SERVICE INFO – FAG 0026

Promjena konstrukcije poklopca za zaštitu od prašine

Zamjena dijela - kompakti sklop ležaja kotača (RIU): 566283.H195 zamijenjen sa dijelom 566283.01.H195

Slika 2: Nova izvedba (566283.01.H195)

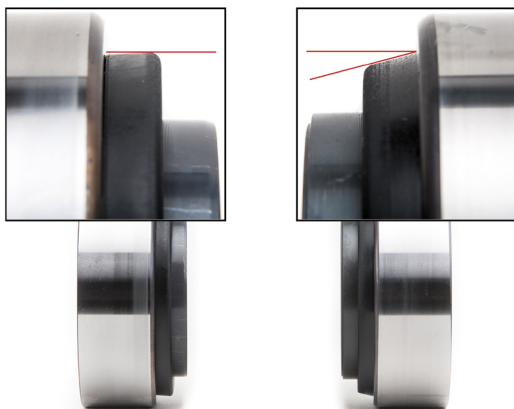
Tijekom ugradnje kompaktog sklopa ležaja kotača (RIU) broja dijela 566283.H195 poklopac za zaštitu od prašine može se saviti na nekim glavčinama kotača.

U najgorem slučaju savijen poklopac za zaštitu od prašine može dovesti do blokade ležaja, zbog čega će se glavčina kotača teško okretati ili se uopće neće moći okretati.

Stoga je razvijen poboljšani poklopac za zaštitu od prašine (vidi sliku 1).

Kao rezultat te tehničke izmjene, dio pod brojem 566283.H195 zamijenjen je dijelom broj 566283.01.H195.
